**Projeto de Integração do Rio São Francisco  
com Bacias Hidrográficas do Nordeste Setentrional**

***RELATÓRIO DE ATIVIDADES – ATO  
OBRAS CIVIS – ATIVIDADES DE CAMPO E  
ESCRITÓRIO  
PERÍODO DE 01/10/09 A 31/10/09***

885-MIN-ISF-RT-A0037  
1210-REL-1051-00-40-020  
Julho/2010  
Rev. 1

Aquedutos Saco da Serra e Logradouro

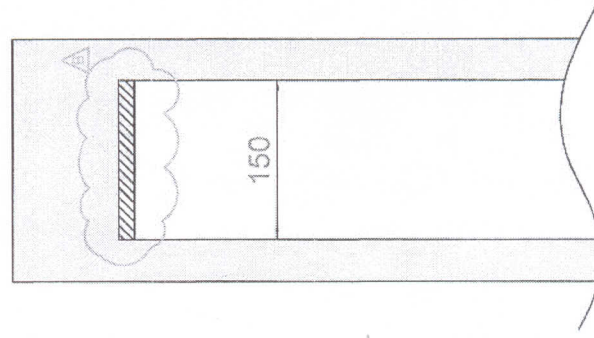
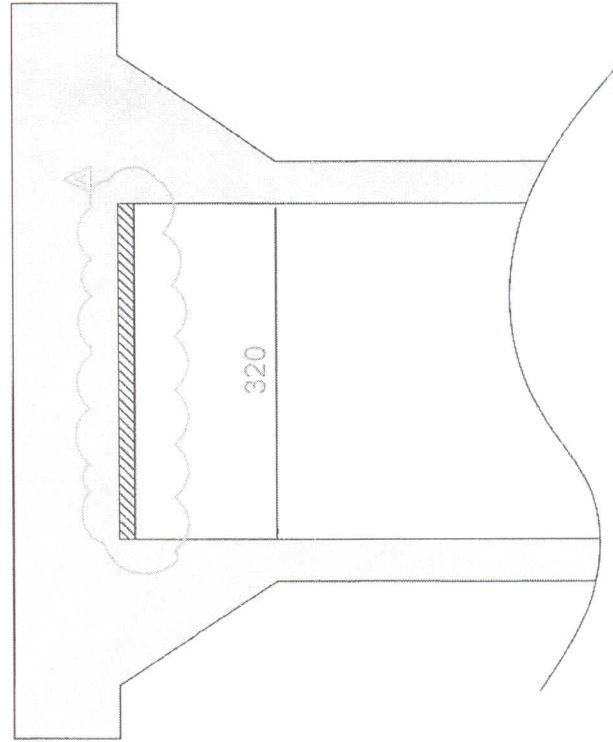
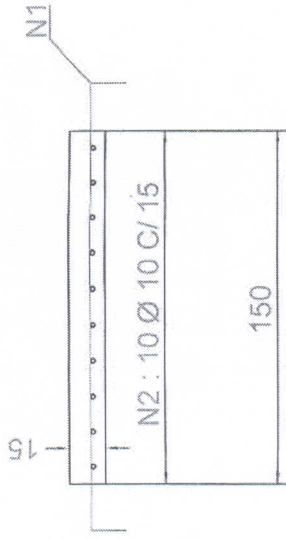
Encaminhamos em anexo o croqui com a sugestão de execução de uma laje maciça com 15 cm de espessura para servir de forma da "Cabeça do Pilar".

Gentileza consultar à Projetista, para aprovação.

A ENGE CORPS, atendendo a solicitação constante do MEMO 480/2009 (CCASF), encaminhado pela Sondotécnica, efetuou a verificação da proposta em executar laje maciça de 15 cm que servirá de forma na concretagem do topo dos pilares. Sob o aspecto estrutural, a proposta apresentada poderá ser executada de acordo com o croqui anexo.

A ENGE CORPS emitirá Nota Técnica sobre o assunto.
